改善箇所説明図

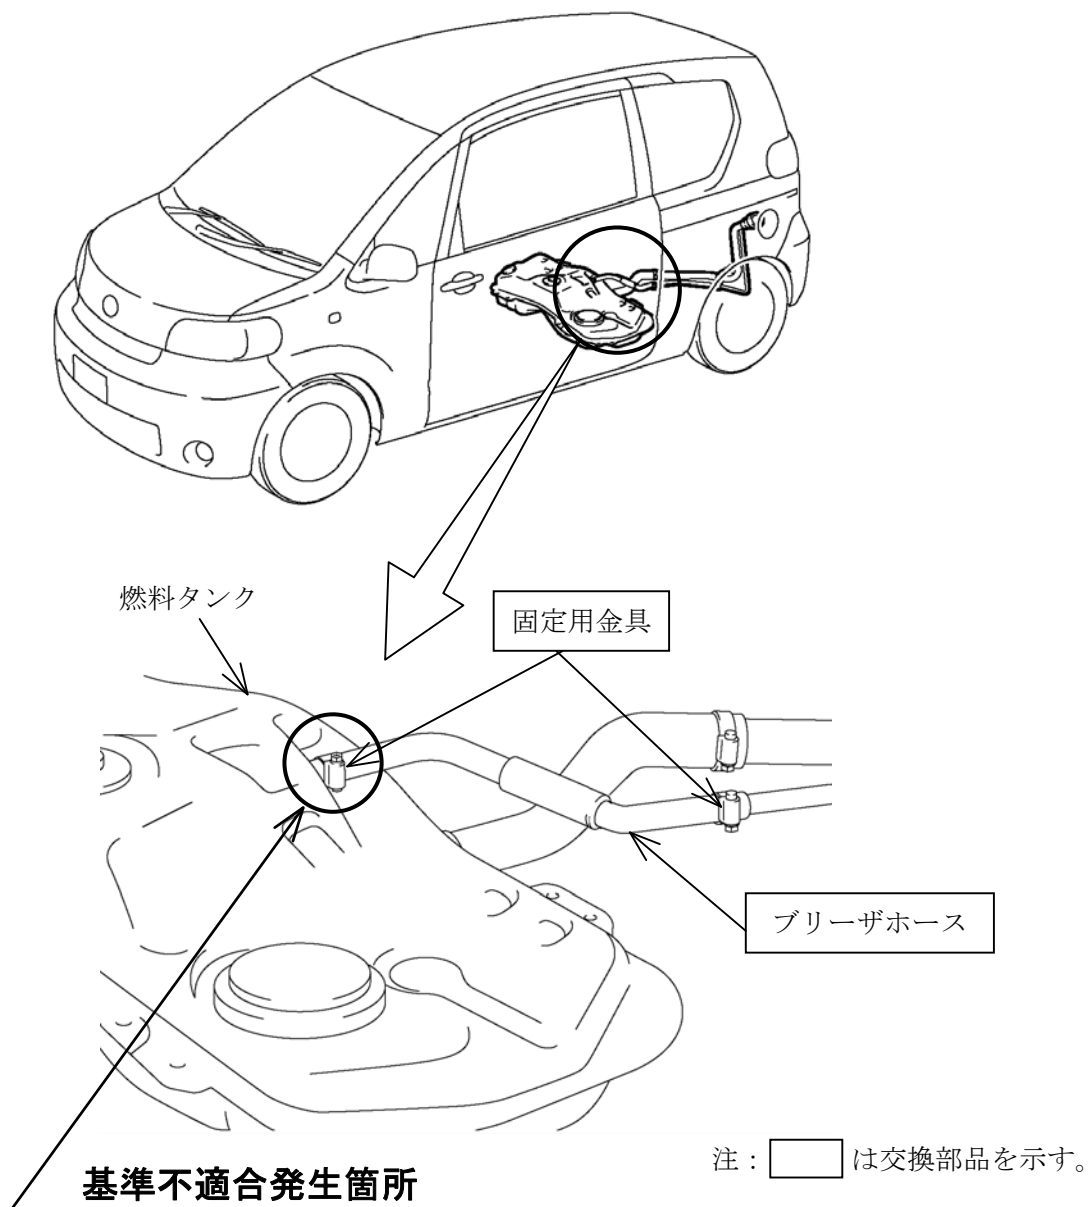
4 輪駆動車の燃料タンク組付け時にブリーザホース（給油時に燃料タンク内の空気を逃がすホース）の固定用金具を過度に締め付けたものがあるため、当該ホースに亀裂が発生するものがある。そのため、そのままの状態で使用を続けると、亀裂が進行し、最悪の場合、当該ホースが破断し燃料が漏れるおそれがある。

全車両、当該ホースおよび固定用金具を新品と交換し、固定用金具を正規に締め付ける。

改善済車両には車台番号打刻位置の左上部に黄ペイントを塗布する。
